+ Commune de
SURVILLIERS
DÉPARTEMENT DU VAL D'OISE

Plan Local d'Urbanisme

Modification n°1

Synthèse des
évolutions du projet
suite à l'avis PPA &
à l'enquête publique

Figure 2 : Localisation des espaces naturels remarquables à proximité de Survilliers

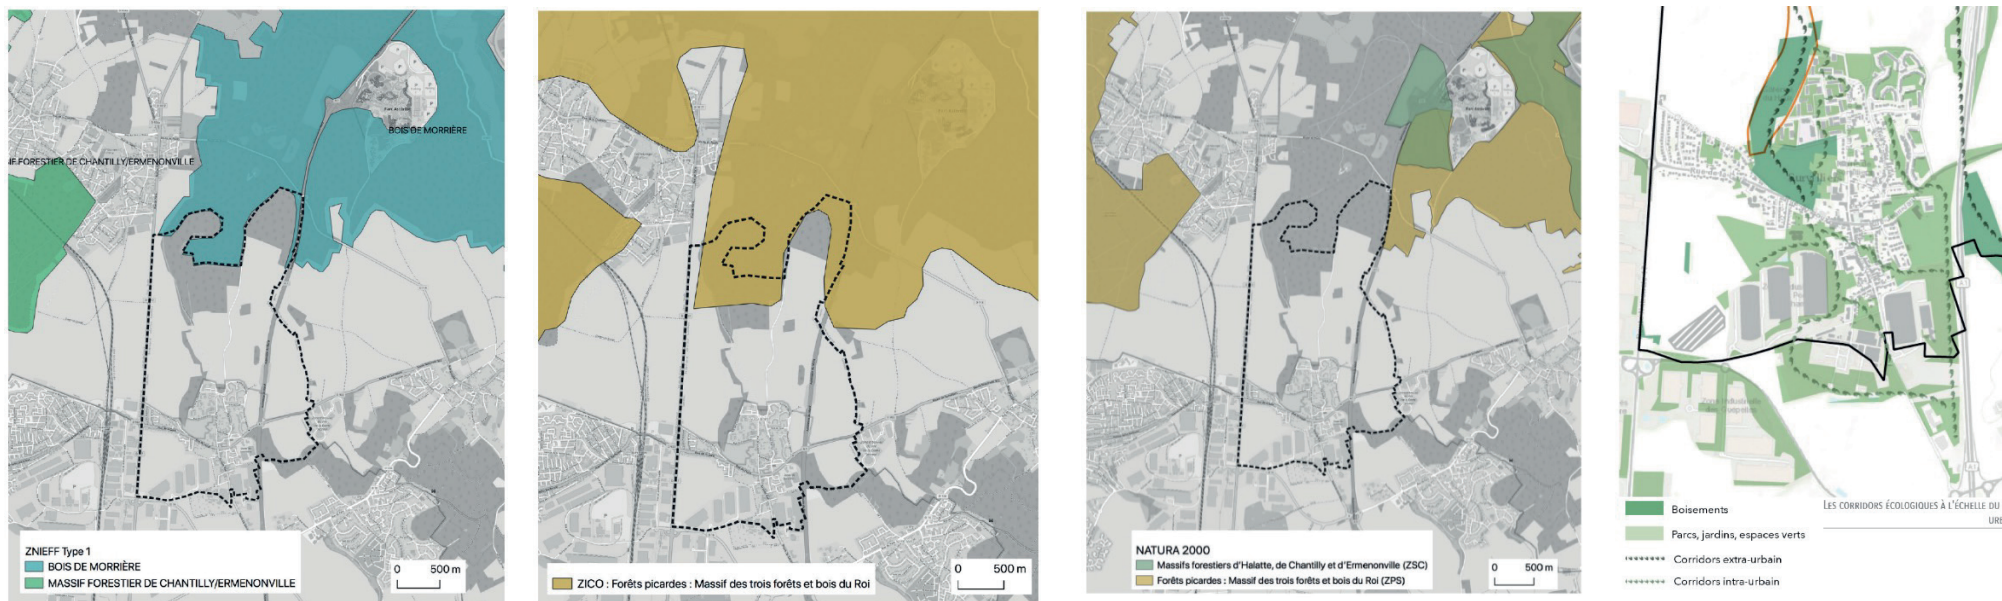
N°	Remarques	Réponses apportées par la collectivité	Évolutions des pièces du PLU
3	<p><i>L'analyse de l'état initial de l'environnement n'est pas suffisamment précise pour caractériser les enjeux environnementaux des secteurs dont le règlement va être modifié, notamment concernant les eaux de ruissellement (cf partie 3.1 « L'imperméabilisation des sols et la gestion des eaux de ruissellement »). Concernant la faune et à la flore, le dossier se contente de qualifier les enjeux de « faibles », en s'appuyant sur le fait que « la zone 1AU [étant] déjà aménagée, et que la zone 1AUX [étant] en activité agricole le projet n'est pas de nature à remettre en cause l'état de conservation des populations des espèces présentes ou potentiellement présentes » (p. 33).</i></p> <p><i>L'Autorité environnementale rappelle que, malgré les usages urbains ou agricoles, des enjeux de biodiversité peuvent être localement présents. Pour en tenir compte, il est nécessaire de proposer au minimum une cartographie des habitats naturels présents, voire de données d'inventaires de biodiversité pour justifier la qualification des enjeux. En l'état, l'analyse de l'état initial de l'environnement ne permet pas d'éclairer les choix du PLU en matière de prise en compte de l'environnement et de la santé, ni d'évaluer les incidences de la modification du PLU de manière correcte, dans une démarche itérative effective. Une étude d'impact concernant le projet d'aménagement de la Fosse Hersent a été réalisée sur ce secteur.</i></p> <p><i>L'Autorité environnementale indique qu'il aurait été judicieux d'indiquer, dans l'évaluation environnementale du PLU, les conclusions de l'analyse de l'état initial réalisée dans le cadre de cette étude d'impact afin d'avoir une vision claire des enjeux et de les hiérarchiser.</i></p> <p><i>L'Autorité environnementale recommande de réaliser une analyse de l'état initial rigoureuse, notamment concernant les enjeux liés à la gestion des eaux de ruissellement et des milieux naturels, afin d'éclairer les choix du PLU.</i></p>	<p>Aucun cours d'eau n'est localisé à proximité immédiate du site d'étude. Le cours d'eau le plus proche est la rivière l'Ysieux qui prend sa source à Marly-la-Ville au niveau du bassin de la Fontaine de Recours et se déverse dans l'Oise au niveau de l'Abbaye de Royaumont. L'Ysieux est situé à 3 kilomètres à l'ouest du site d'étude. Le ruisseau de la Batarde est localisé à l'est du projet. D'une longueur de 4,3 km il se jette dans la Thève au nord du site d'étude. Les données sur le bassin versant de la zone sont présentées à une réponse ultérieure dans le présent document.</p> 	<p>EE (p. 32 et s.)</p>

Aucune ZNIEFF n'est localisée à proximité du site d'étude. Le site objet de la modification du PLU est localisé à 2 km au sud de la ZICO « Massif des Trois Forêts de Bois du Roi ». Les zones Natura 2000 les plus proches du projet sont les suivantes :

- La ZSC « Massifs forestiers d'Halatte, de Chantilly et d'Ermenonville » localisée à environ 3 km au nord-est du projet ;
- La ZPS « Forêts Picardes : massif des trois forêts et bois du Roi » localisée à environ 2 km à l'ouest du projet.

Le nord de la commune de Survilliers est concerné par le périmètre du PNR mais pas le site objet de la présente évaluation environnementale.
